长春市传染病医院 DSA 核技术利用项目

环境影响报告表
(报批版)

《长春市传染病医院 DSA 核技术利用项目环境影响报告表》

依据专家意见内容修改单

附图 2 长春市传染病医院平面布置示意图

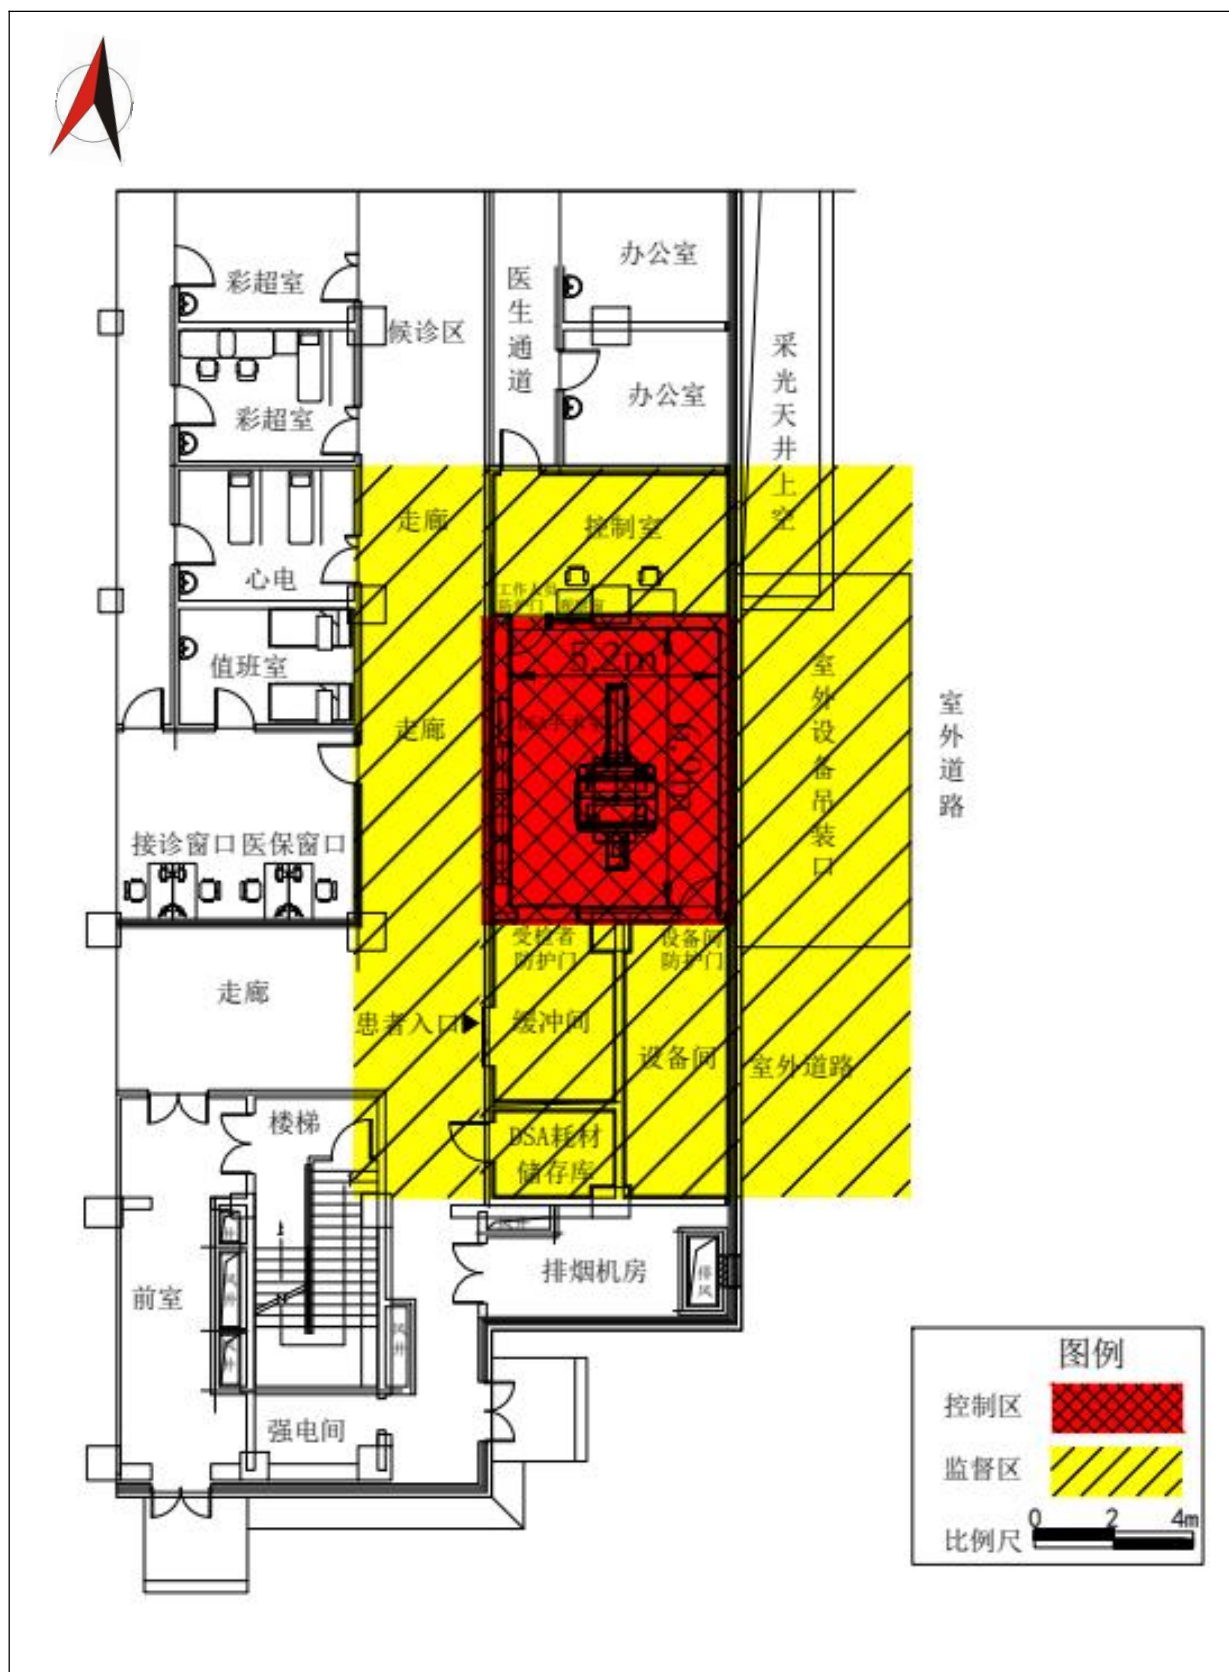
专家意见			修改内容及页码
刘丽波	1	公众人员年剂量需扣除本底进行计算。	已扣除本底进行计算。（P11）
	2	补充个人剂量监测铅围裙和领口数据计算说明。	已补充说明。（P28）
	3	更改委托书委托内容。	已更改委托书委托内容。（P50）
	4	附图 2 中，结核病医院应改成结核病房楼	已修改名称。（P41）
罗云霄	1	补充描述项目由来。	已补充描述项目由来。（P2）
	2	使用面积、单边长度标准要求应更新。	已更新标准。（P11）
	3	细化环保投资。	医院已对环保投资进行确认。（P1 和 P25）
郝英男	1	项目性质改为迁建。	已改。（P1）
	2	补充屏蔽工程内容。	已补充屏蔽工程细节内容（P23 和 P47）
	3	完善工作场所监测及应急预案内容。	已对工作场所监测及应急预案内容进行修改完善。（P15 和 P85）
总意见	1	补充屏蔽工程内容。	已补充屏蔽工程细节内容（P23 和 P47）
	2	细化环保投资。	医院已对环保投资进行确认。（P1 和 P25）
	3	完善工作场所监测及应急预案内容。	已对工作场所监测及应急预案内容进行修改完善。（P15 和 P85）
